ADENDA SOLICITADA CON RELACION AL EIA, CAT. I, “CONSTRUCCIÓN DE BODEGA COMERCIAL MASADA”, A DESARROLLARSE EN EL CORREGIMIENTO DE CRISTÓBAL, DISTRITO Y PROVINCIA DE COLON, EN LO SIGUIENTE:

**CERTIFICACION Y PLANOS APROBADOS POR EL MINISTERIO DE
OBRAS PUBLICAS (MOP) DE LA CANALIZACION DE AGUAS
PLUVIALES DEL SECTOR DE COCO SOLITO**

DINADED-DRP-1026

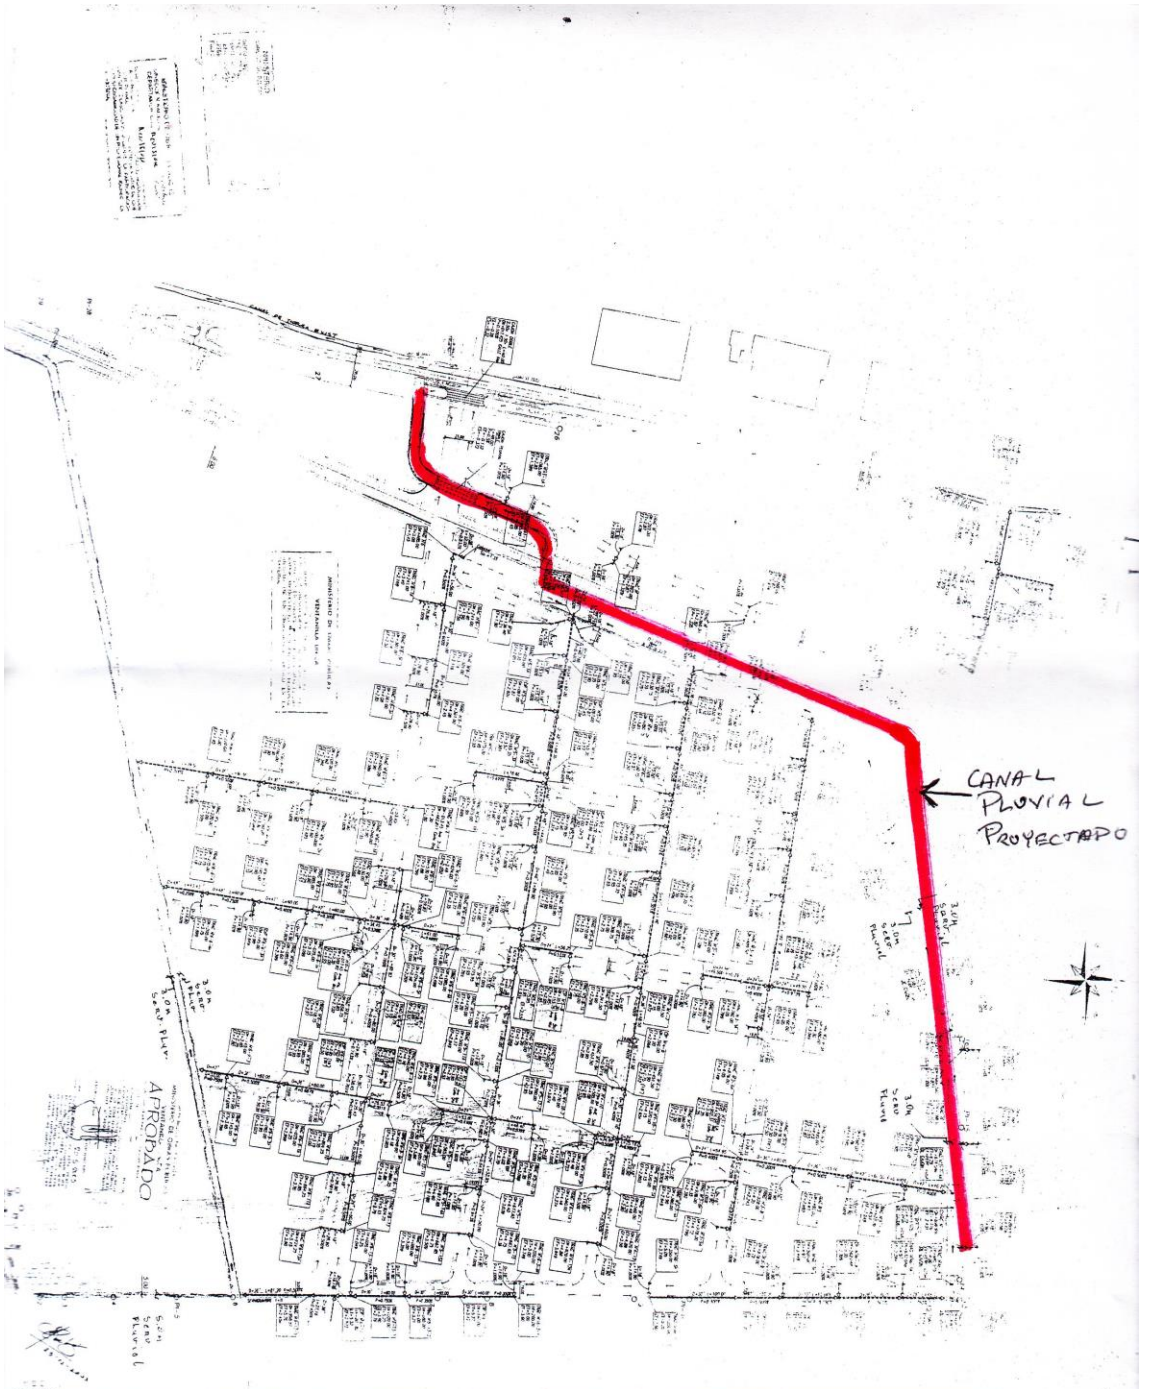
El referido plano cumplió con los parámetros de diseños exigidos por este Ministerio, en los aspectos del drenaje pluvial y servidumbre pluvial y cuenta con la firma del ingeniero responsable del diseño.

Como se observa, la revisión se efectuó el día 15 de mayo de 2003, por lo que ya cumplió los 5 años de vigencia, consideramos que debe iniciar dichos trabajos, antes de terminar el presente año, ya que para el próximo año, tendría que someterlo a revisión
